ORD. N° : 70
ANT. : PROYECTO DE DISEÑO DE CALZADAS, ESCALERAS, MUROS Y/O VEREDAS PARA VARIOS SECTORES DE LA CIUDAD DE ANTOFAGASTA, CORRESPONDIENTE A LA VÍA SAMUEL BAÑADOS ENTRE MARIA ELENA Y LUIS ORIONE, PERTENECIENTE A LA ENTREGA 6, ANTOFAGASTA.
MAT. : ENVÍA OBSERVACIONES A PROYECTO DE DISEÑO DE CALZADAS, ESCALERAS, MUROS Y/O VEREDAS PARA VARIOS SECTORES DE LA CIUDAD DE ANTOFAGASTA, CORRESPONDIENTE A LA VÍA SAMUEL BAÑADOS ENTRE MARIA ELENA Y LUIS ORIONE, PERTENECIENTE A LA ENTREGA 6, ANTOFAGASTA.
ADJ. : LISTADO DE PRECIOS UNITARIOS SERVIU 2025

PROYECTO PAVIMENTACIÓN PASAJE SAMUEL BAÑADOS (ENTRE MARIA ELENA Y LUIS ORIONE):

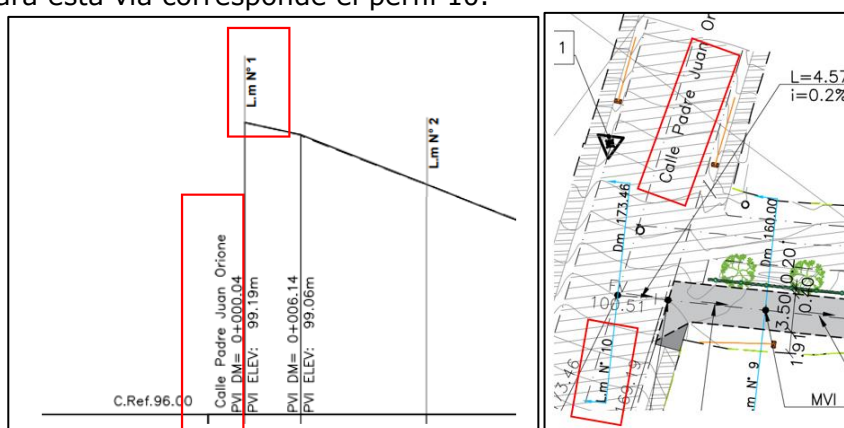
- La distancia máxima entre junta de dilatación y contracción en veredas no debe ser mayor a 10 m y 2,0 m respectivamente

- No se aceptarán soleras distanciadas a una distancia mayor a 5 mm
- El desnivel entre el canto superior de la solera y el pavimento continuo será de 15 cm para soleras tipo A y de 5 cm para soleras tipo B, se aceptará una tolerancia uniforme de +/- 1 cm.
